DAKUITBOUW Aangepast
CFR Bespreking Stedenbouw

BRANDPREVENTIE
PLAN : VERDIEPING +3
NIEUWE TOESTAND

dossier	verbouwing van een eengezinswoning	bouwplaats	Groot-Britanniëlaan 70 9000 Gent 1ste afdeling, sectie K nr. 956K4
2321 GROOT-BRITTANNIE		GENT

DAKERKER Aangepast CFR Bespreking Stedenbouw:

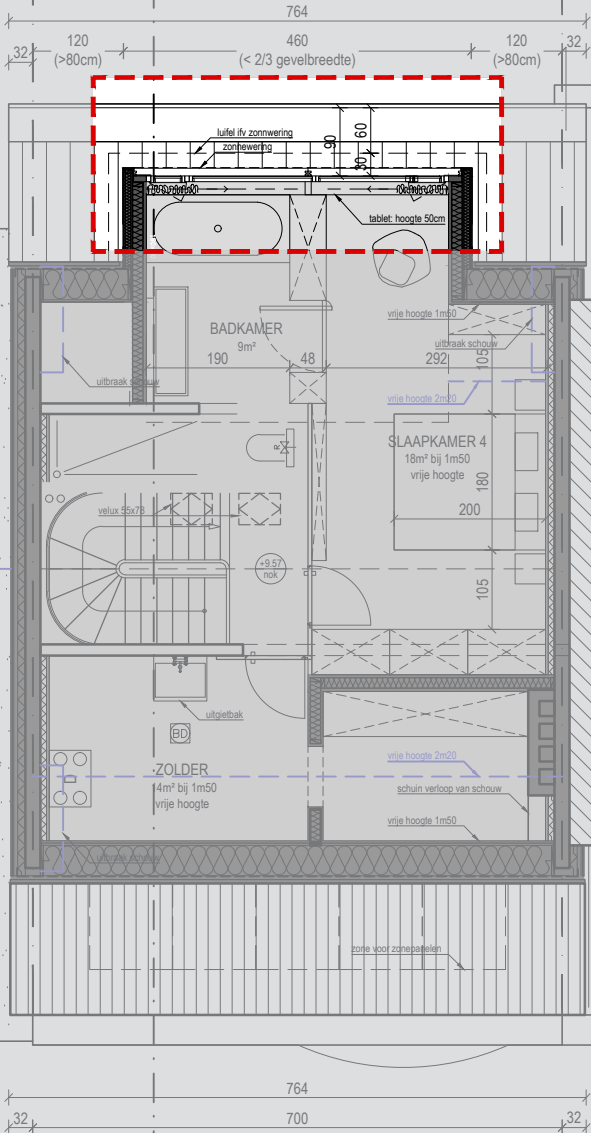
1. Dakterrasje (ifv onderhoud) wordt niet langer voorzien aangezien dit niet wenselijk is voor de dienst Stedenbouw.

2. Dakuitbouw werd aangepast cfr de overgemaakte criteria:

- breedte bedraagt max 2/3e breedte van de gevel
- >>> brc: 460cm < 2/3 gevelbreedte (ongewijzigd tov OMG 2023119746)
- afstand tot de aanspelende buur op voldoende afstand (min. 60 cm)
- >>> afstand zijkant uitbouw tot perceelsgrens 120cm (> 60cm) (ongewijzigd tov OMG 2023119746)
- dakuitbouw mag niet boven de nok uitkomen
- >>> kroonlijst dakerker 1m95m lager dan nok (kroonlijst dakerker +12m40 / nokhoogte +14m35)
- terugspringen met 60 cm ten opzichte van het gevelvlak
- >>> raangeheel staat 90cm naar achter / voorkant luifel springt 60cm achter
- >>> voor het raangeheel wordt een schuinse zijde voorzien vanaf de goot tot raam
- duidelijk afleesbare kroonlijst

>>> terrasje is volledig weggelaten
>>> accentkader rondom terras is volledig weggelaten
